ENTIDAD BINACIONAL  
**YACYRETA**

**Licitación Pública Internacional N° 670  
CONTRATO Y-C-AMPLYA**

**LICITACIÓN PARA LA EJECUCIÓN DE LA OBRA CIVIL Y DETERMINADAS  
PARTES ELECTROMECÁNICAS DE LA AMPLIACIÓN DE LA CENTRAL  
HIDROELÉCTRICA DE YACYRETÁ EN LA M.I. DEL BRAZO AÑA CUÁ**

**CIRCULAR N° 21/670**

PLANO N° 1430-PWH-ELE-DWG-389

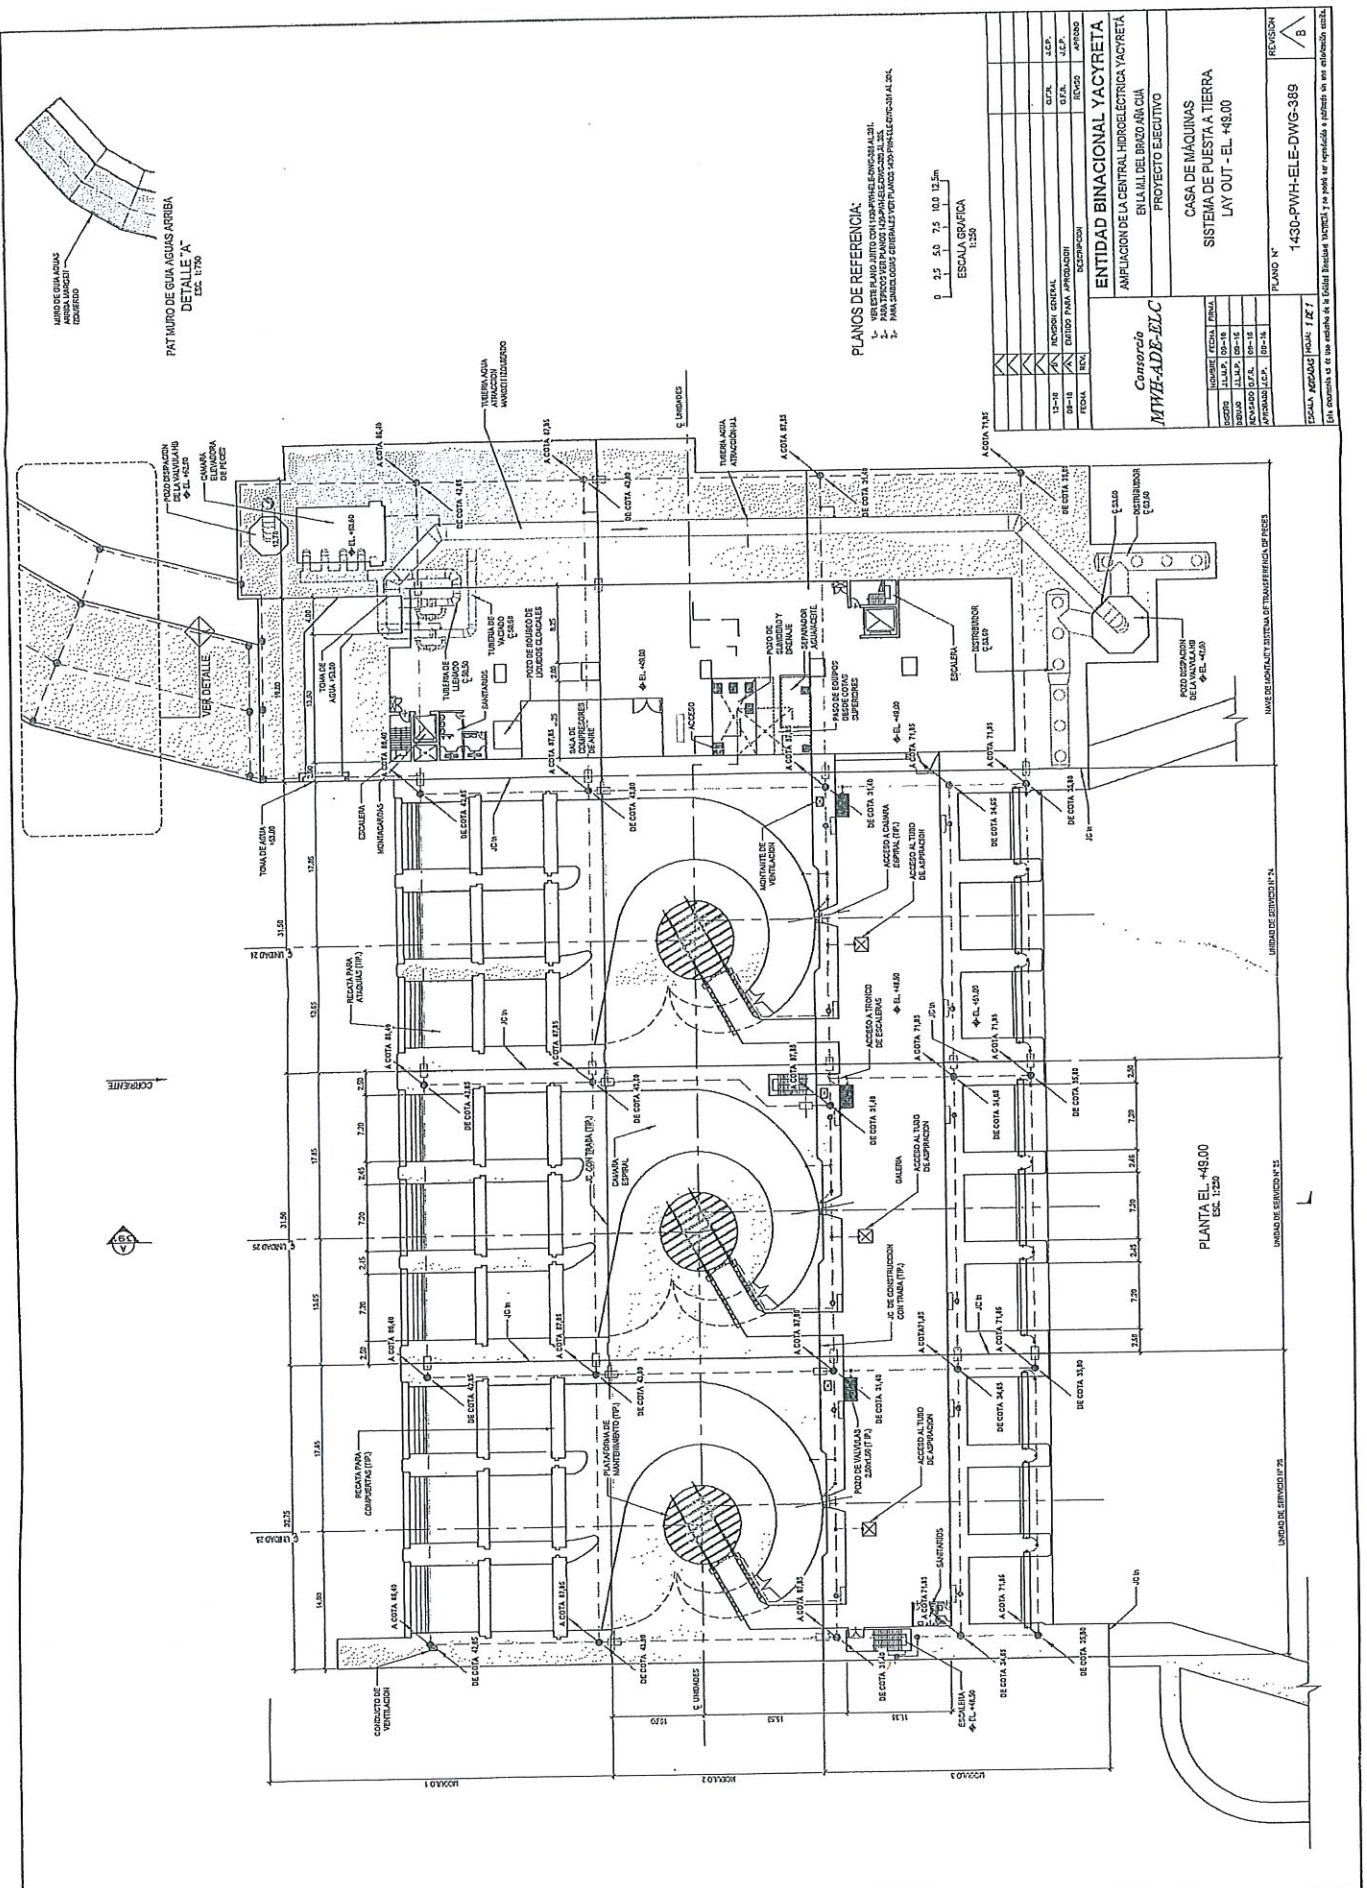
En los planos de layout del sistema de puesta a tierra Plano 1430-PWH-ELE-DWG-386 a 388. Hay una nota que dice: "Ver este plano con 1430-PWH-ELE-DWG-386 AL 391.  
Se solicita el envío de los planos 1430-PWH-ELE-DWG-389 / 390 y 391.

Se adjuntan los siguientes planos que se incorporan al Volumen III Planos:  
Plano 1430-PWH-ELE-DWG-389-Planta EL. +49.00 - Rev B  
Plano 1430-PWH-ELE-DWG-390-Planta EL.+44.55 +34.17 +31.00 - Rev B  
Plano 1430-PWH-ELE-DWG-391-Corte A-A - Rev B  
Plano 1430-PWH-ELE-DWG-392-Disposicion General- Rev C
